标题：重新调整恒温器滑油温度传感器位置		
AG-SB-2021-04-B-CN	生效日期：2021年6月16日	执行分类： A—强制 B—推荐 C—可选
适用性：		
旋翼机类型与型号： AutoGyro MTO2017	受影响系列号： 装有 II 型恒温器的 AutoGyro MTO2017 912/914 机型，包括一个滑油温度传感器。	
以目前或后续版本的维护保养手册为准。		见 AutoGyro 网站。
<p>此表是 AutoGyro 公司对产品使用中发现的需采取控制或整改措施的问题作出的回应，或作为飞机改装公司的服务信息。</p> <p>请拨打 49(0)5121 88056-00, 或发送电子邮件至 airworthiness@auto-gyro.com, 与联系 AutoGyro, 寻求帮助。</p>

本服务通告的原因及概述

本服务通告讲述的是滑油温度传感器位置的重新调整。

图 1

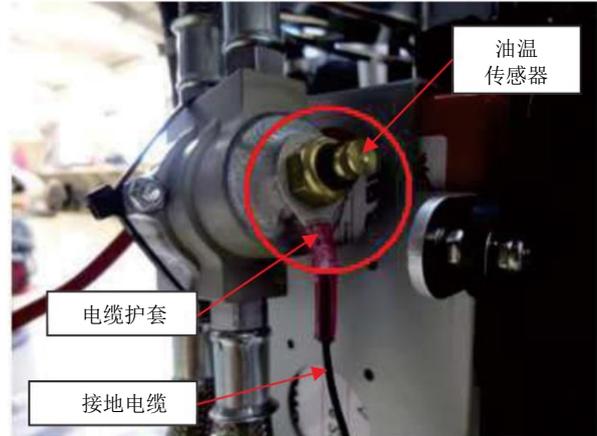
1. 从温度传感器上拆卸传感器电缆（图 1），小心地从旧恒温器组件箱内取下滑油温度传感器。可能需要加热乐泰胶水才行。用乐泰 7063 清洁螺纹/去除油脂（图 2）。
2. 从接地线的一端剪下电缆套管，采用热缩管保护并进行适当紧固（图 2）。
3. 将滑油温度传感器的延长线（图 3）连接到现有电缆，调整好路径，让电缆经过发动机的顶部达到发动机的右后侧（目前的低油压 LED 传感器位置，图 4）。接好后用热缩管或类似方法确保电缆连接处绝缘。

图 3

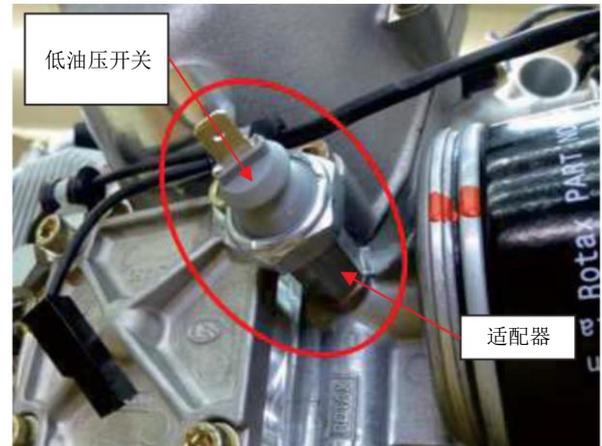
4. 将发动机上的低油压 LED 开关和适配器拆卸（图 4）。
5. 将适配器上的低油压 LED 开关拆卸。用乐泰 7063 清洁传感器上的螺纹和（已暴露的）发动机上的安装孔。用 1 个铜垫圈（图 3）将低油压 LED 开关装配到新的适配器上（图 3）。注：该适配器经过改造 -图 3 中的适配器是正确的图 10 中的是旧版本。
6. 将滑油温度传感器的螺纹涂上乐泰 542 螺纹密封胶，再安装到发动机上（图 5）。
7. 将滑油温度传感器电缆连接到滑油温度传感器上（图 6）。
8. 有的滑油温度表中安装了电阻。可以打开仪表的后面，观察仪表和导线之间的信号线上是否有其它部件，来确认是否安装了电阻（图 7）。如果发现装有电阻，应将其拆卸，再用合适的直联接头接好导线。

9. 从发动机滑油泵的外壳上拆卸接头（图 8）。用乐泰 7063 清洁外壳上的内部螺纹。
10. 在对接螺栓的螺纹上涂抹乐泰 542 螺纹密封胶（图 3），再把低油压 LED 开关/适配器组件、对接螺栓和 2 个铜垫圈安装到发动机上（图 3）。确保适配器的两侧都装有铜垫圈。只有图 3 中的 914 组件才需要安装第三个铜垫圈。
11. 将低油压 LED 开关的延长线（图 3）和现有的压力开关线相连，在螺旋浆齿轮箱和油泵外壳之间重新调整导线连接到新传感器位置的接线路径。连接传感器。

图 9

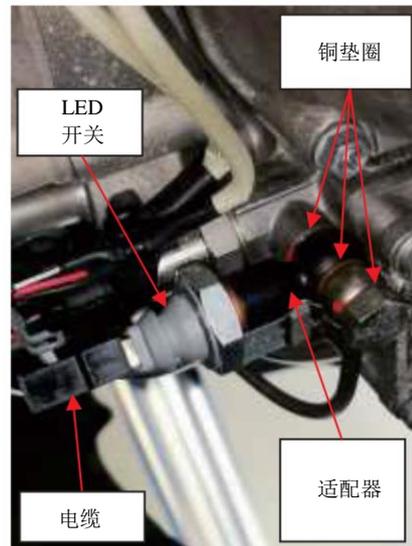
12. 拆卸油泵外壳上固定涡轮油路的对接螺栓（图 9）。此零件可以在按装低油压 LED 开关时重复使用。
13. 拆卸泵壳和油管路之间的隔垫（图 9）。用乐泰 7063 清洁泵壳的内螺纹和对接螺栓。
14. 在原对接螺栓的螺纹上涂抹乐泰 542 螺纹密封胶，把压力开关/适配器组件、对接螺栓和 3 个铜垫圈（图 10）安装到发动机上。确保适配器的两侧和油管路上都装有新的铜垫圈（图 10）。
15. 将低压 LED 开关的延长线（图 3）连接现有的压力开关线，将螺旋浆齿轮箱和油泵外壳之间重新调整接线路径的连接线连接到新的传感器位置。连接到传感器。
